**OGGETTO: LAVORI DI RIFACIMENTO MANTO STRADALE DI ALCUNE VIE DEL QUARTIERE
S.ANTONIO – APPROVAZIONE PERIZIA DI VARIANTE E SUPPLETIVA – CIG
8917886854 – CUP I67H20004080004.**

PERIZIA DI VARIANTE TECNICA E SUPPLETIVA

PLANIMETRIE

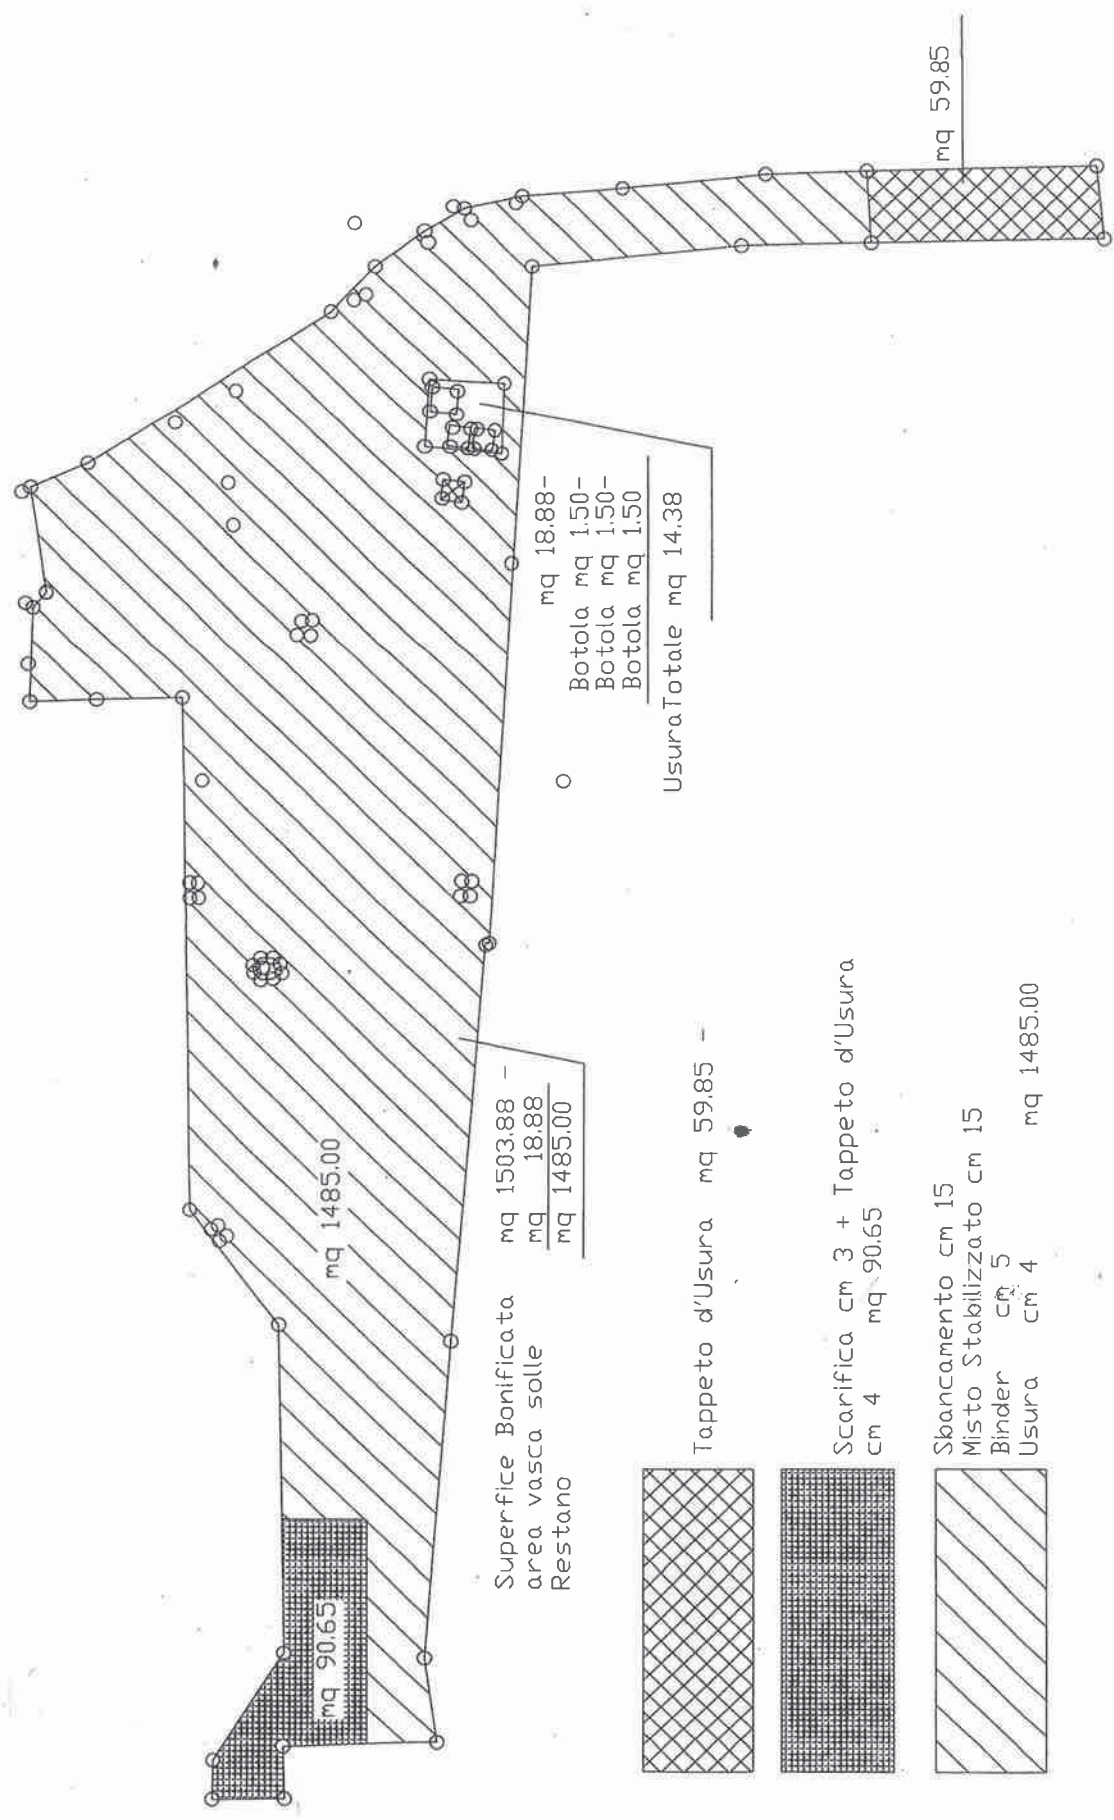
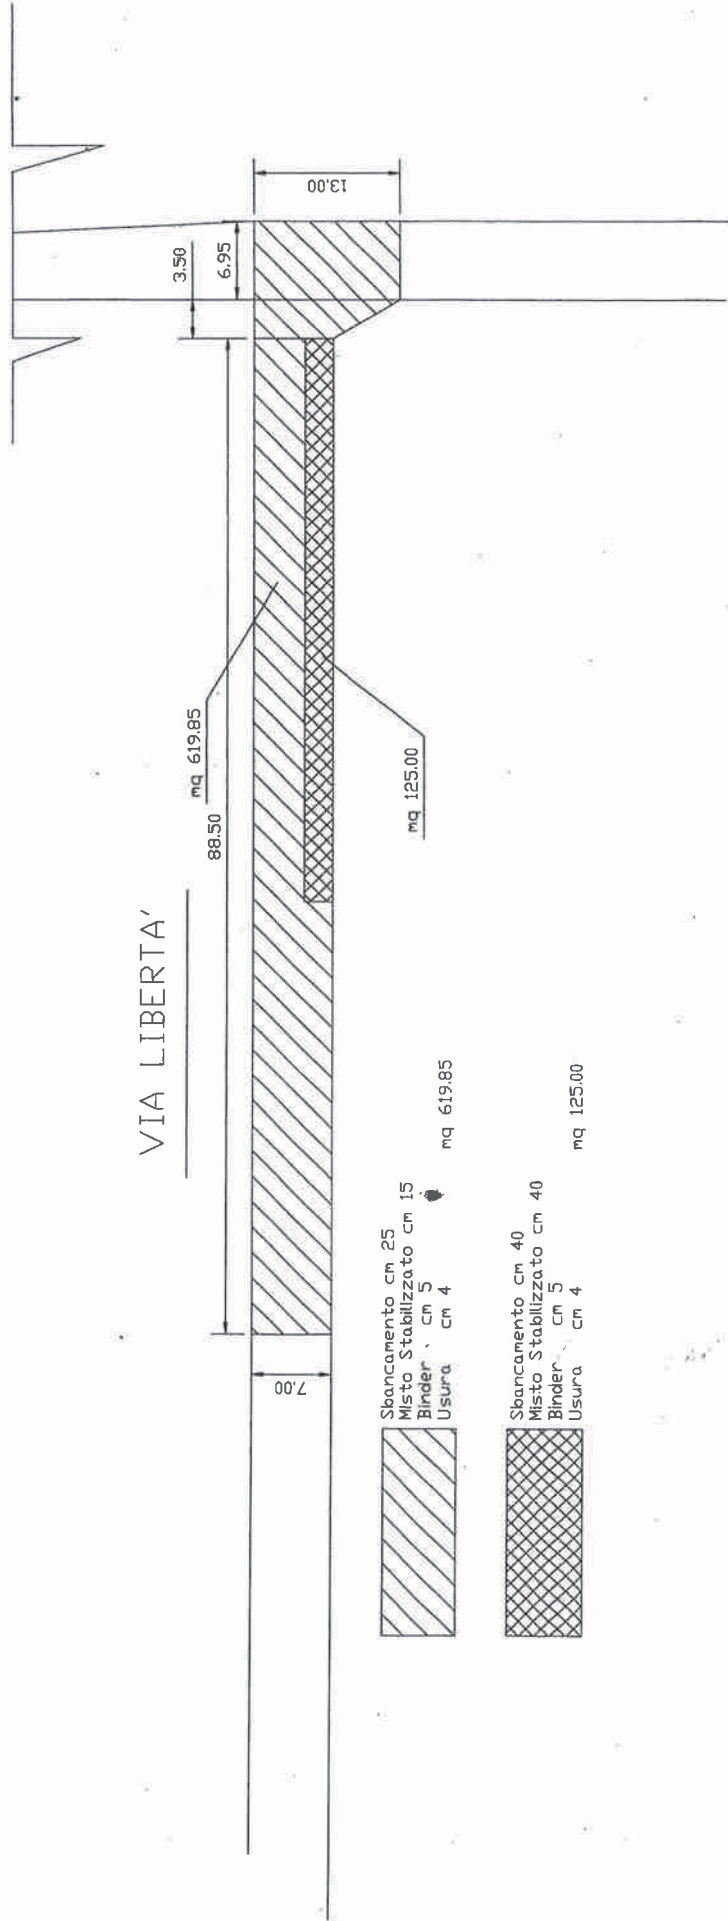
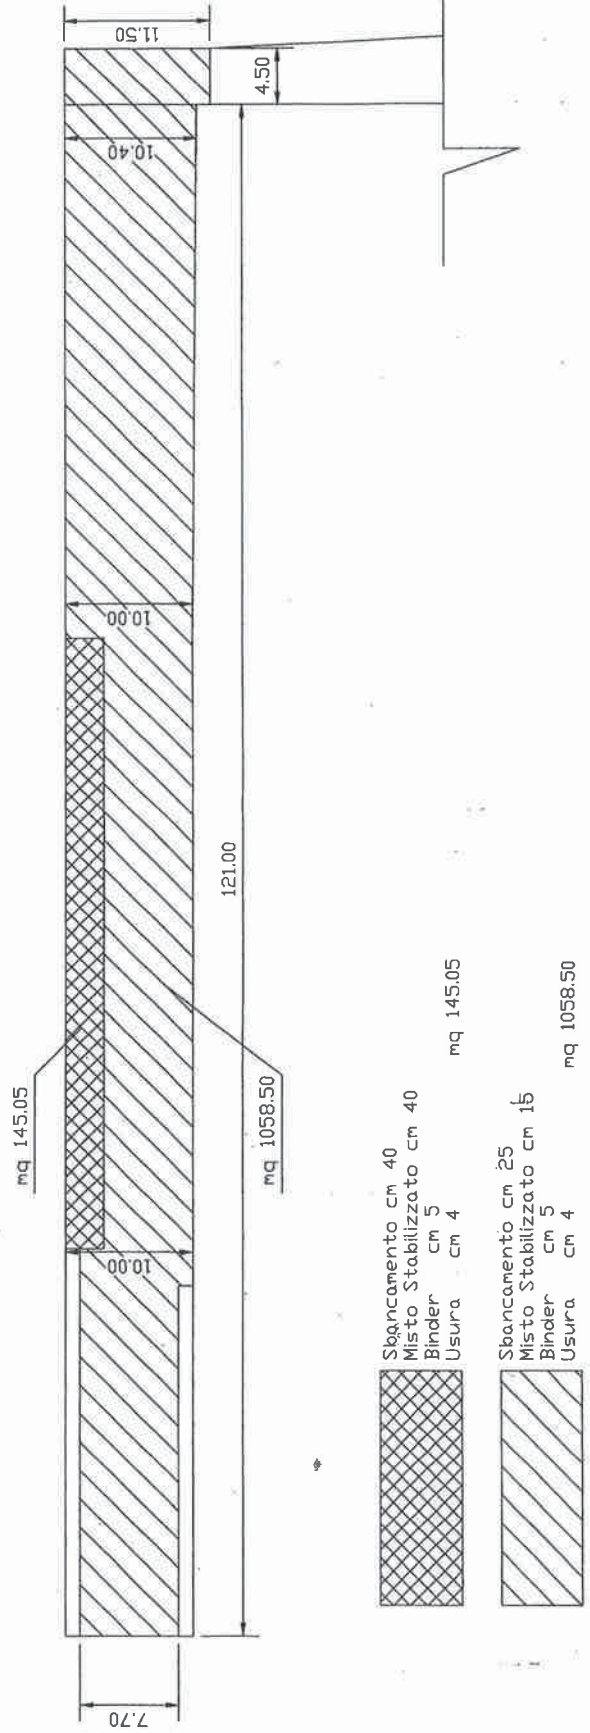
Nelle tre vie Crimi, Colomba e Martiri della Libertà, in progetto erano state previste sia superfici da recuperare con la creazione di uno strato di fondazione con misto granulometrico e successivi strati di asfalto di binder ed usura sia tratti ove attuare la sovrapposizione di nuovi strati di asfalto sull'asfalto residuo dalla depolverizzazione degli anni '90. In corso d'opera è stato accertato che stante il sottostrato argilloso al vecchio asfalto della depolverizzazione, nessuna garanzia di durabilità poteva essere attribuita agli ampi tratti in cui avrebbe dovuto operarsi la sovrapposizione del nuovo al vecchio asfalto. Pertanto non potendo rischiare un prematuro degrado della viabilità interessata dal progetto in trattazione, si è scelto di realizzare nelle tre vie Crimi, Colomba e Martiri della Libertà l'integrale realizzazione del cassonetto stradale con il misto granulometrico di cui all'art. 6.2.2 del prezzario regionale. Sulla parte bassa di via Crimi l'intervento di pavimentazione

stradale che in progetto era stato previsto in forma parziale, è stato invece operato a tappeto in modo tale da eliminare tutte le zone che altrimenti avrebbero conservato l'aspetto di campagna abbandonata alle erbacce spontanee. I lavori eseguiti e quelli ancora da eseguire hanno determinato sempre per le tre vie Crimi, Colomba e Martiri della Libertà, un nuovo computo ove l'importo dei lavori ammonta a complessive € 99.465,74 (al netto del ribasso) contro gli € 87.862,55 del contratto e quindi con un aumento dell'importo dei lavori di € 11.603,19 pari al 13,206 % dell'importo iniziale; tale maggior importo viene reperito in parte all'interno del quadro economico di progetto, dalle voci "Imprevisti" (che viene azzerata), dal "Ribasso di gara", dal maggior impegno n. 552/2/2021 rispetto all'importo del progetto, mentre per € 4.220,85 occorre integrare l'impegno di spesa originario.

mq 18.88 -
 Botola mq 1.50 -
 Botola mq 1.50 -
 Botola mq 1.50
 Usura Totale mq 14.38

Superficie Bonificata mq 1503.88 -
 area vasca solle mq 18.88
 Restano mq 1485.00

Tappeto d'Usura mq 59.85 -

Scarifica cm 3 + Tappeto d'Usura
 cm 4 mq 90.65

Sbancamento cm 15
 Misto Stabilizzato cm 15
 Binder cm 5
 Usura cm 4 mq 1485.00
